PROCES-VERBAL DE CONTROLE D'UNE INSTALLATION ELECTRIQUE A BT ET TBT

Rapport N° : <i>M/11-3.29/9</i>	Personne responsable de l'exécution du travail (Nom-Prénom) : <i>CCÉlic</i>
Date du Contrôle : <i>29-3-11</i>	
Propriétaire (Nom-Prénom) : <i>SM TP</i>	N°TVA/N°C.Ident. : <i>879 35 0711</i>
Adresse : <i>HC</i>	Adresse de l'installation : <i>Route de Marche 0940 Boveraux S. Oualhe</i>

Chantier : Barvaux

Propriétaire : Appartement Etage +1

Chantier : Barvaux
Propriétaire : Appartement Etage 1
Adresse :

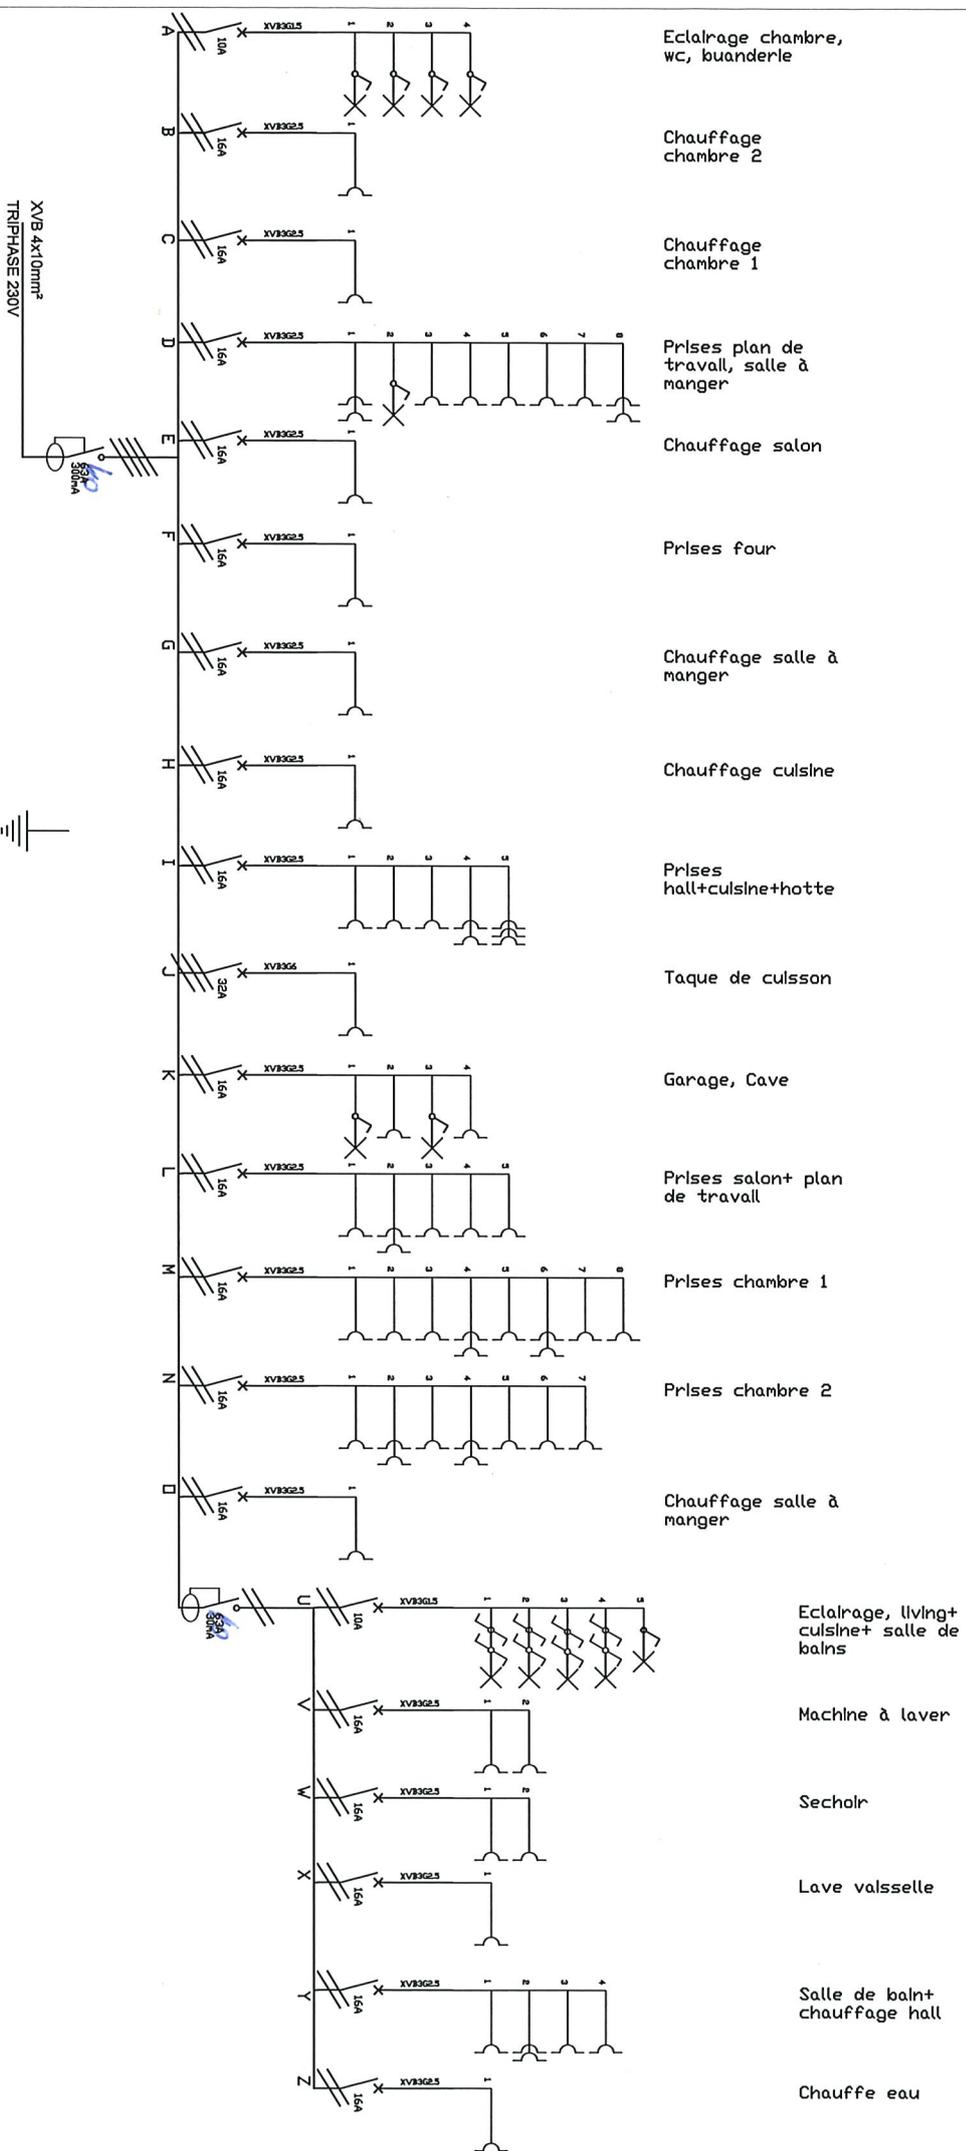
ref: recant.
non: Récepteurs non placés + câbles non isolés (général 525 12V)

- Le différentiel général : était plombé. n'a pu être plombé. a été plombé. n'est pas plombable. absence de différentiel.
- Les schémas : ont été signés. n'ont pas été signés. absence de schémas.
- Installation plomberie sanitaire : non réalisée(s) au jour du contrôle. Liaisons équipotentielles en attente. A connecter lors de la réalisation.
